Dan de Oranje Loper. Het plan betekent een ingrijpende verandering voor de fietsroute over de De Clerq- en de Jan Evertsenstraat.

Fietsersbond Amsterdam

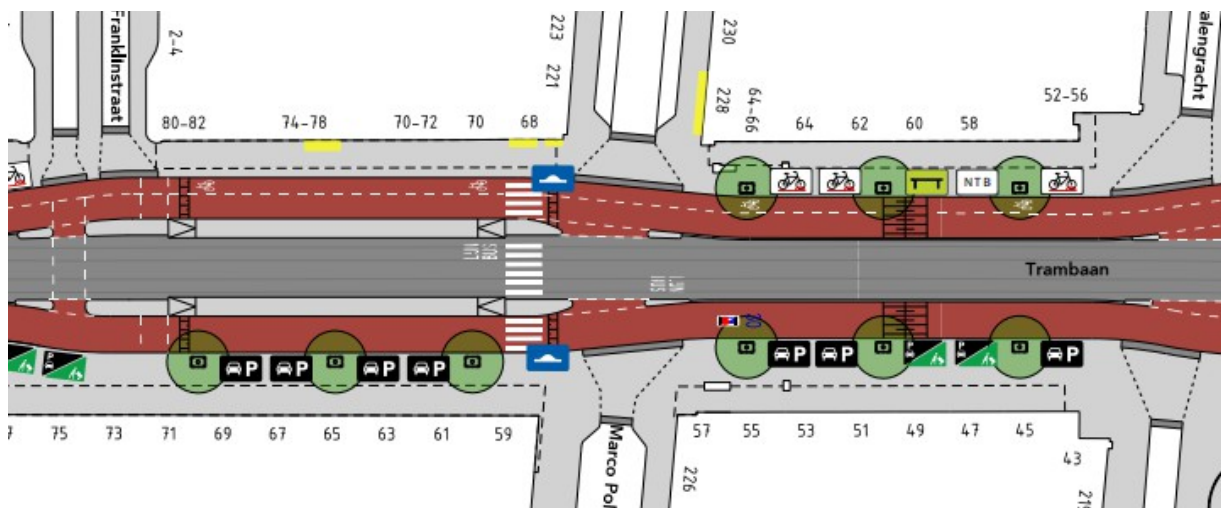
Het Projectteam zei in CVC dat meer breedte niet kan vanwege de overkappingen aan de gevel waar vrachtauto's bij inparkeren niet tegenaan mogen komen. Maar dit is alleen bij de tramhalte een echt knelpunt. Elders is er ruimte voor 4,5m fietsstraat, waarbij voor voetgangers meer dan 5 meter trottoir overhouden.

Onderstaande uitsnede laat zien dat ter hoogte van de OV-halte er geen ruimte is om de servicestrook meer naar de gevel te schuiven vanwege de overkapping die is aangegeven met de stippellijn. Bij het wegvak ernaast is die ruimte er wel.
